# Informe de Auditoría Técnica LM-AT-43-19:

Evaluación de la calidad de los materiales, prácticas constructivas y ensayos de control de calidad.

Proyecto: Duplicación del puente sobre el río Virilla en la Ruta Nacional 32.

Figura 1. Medición de condiciones ambientales y Razón de evaporación de humedad superficial. Fuente: LanammeUCR y CR-2010 Fuente: LanammeUCR.

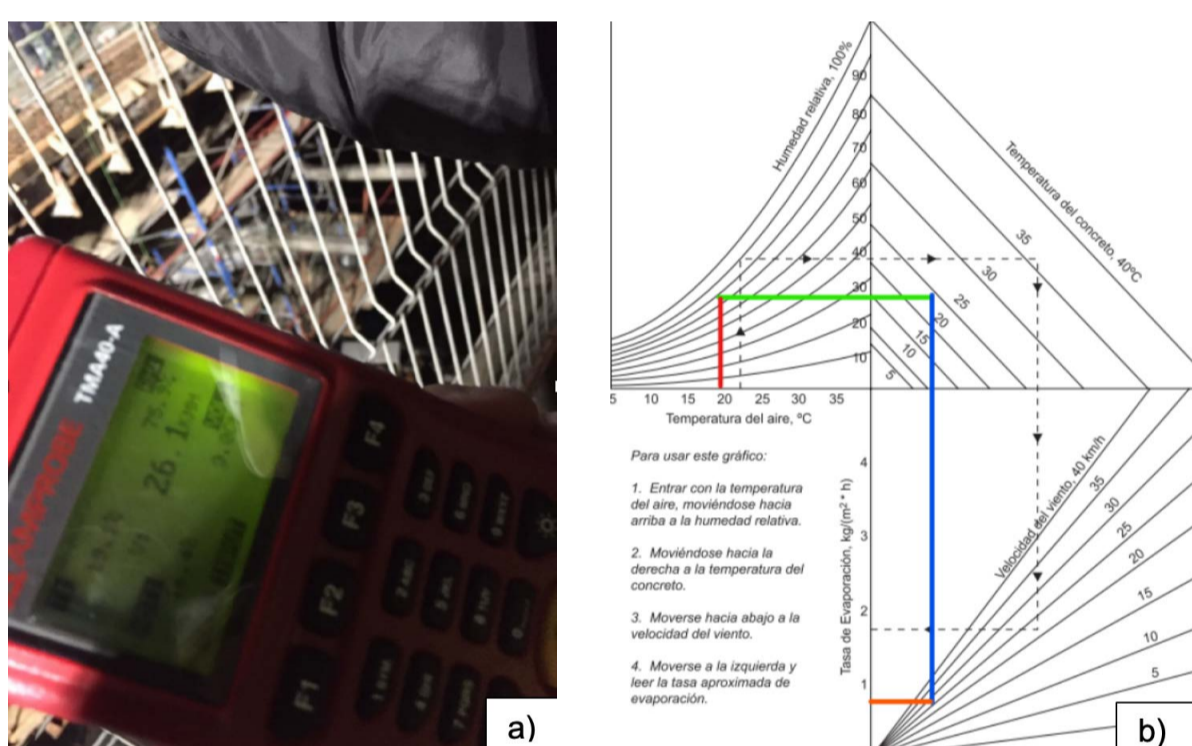
- Se evidenció que los laboratorios de control y verificación de calidad no se apegan al proceso de muestreo de concreto fresco establecido en la norma INTE 06-01-05.
- No hay evidencia de un monitoreo de la tasa de evaporación del concreto durante el colado de las losas del puente, como se logra observar en la Figura 1 a), se midió en sitio las condiciones ambientales de: temperatura de aire, humedad relativa y velocidad de viento, esto para obtener la tasa de evaporación del concreto mediante el gráfico de la Figura 1 b) la cual dio 0,7 kg/(m<sup>2</sup>\*h), y dicho valor es superior a lo permitido por el CR-2010.

Velar por la medición de la tasa de evaporación con el fin de tomar las medidas preventivas para evitar la contracción plástica en el concreto, así como exigir un mayor control del asentamiento del concreto fresco, ya que se observaron varios valores fuera de los límites especificados para este parámetro.

Figura 2. Colocación de concreto en “Losa de dovela 0” del proyecto. Fecha: 10 de diciembre del 2019. Fuente: LanammeUCR.

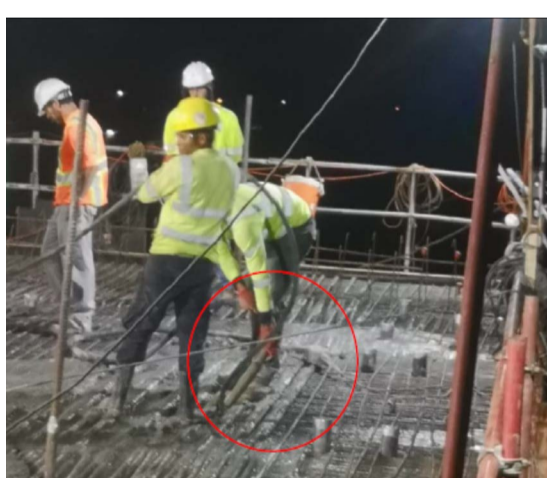
- Se evidenciaron prácticas constructivas inadecuadas durante la colocación de concreto en las dovelas del proyecto, tal como se muestra en la Figura 2, donde se denota que en colocación de concreto de la losa de la “Dovela 0” se utilizó un vibrador de manera horizontal a lo largo de la sección.

Velar por la ejecución de prácticas de vibrado en apego al ACI 309R-05, con el fin de asegurar la correcta remoción del aire atrapado en el concreto recién colocado.
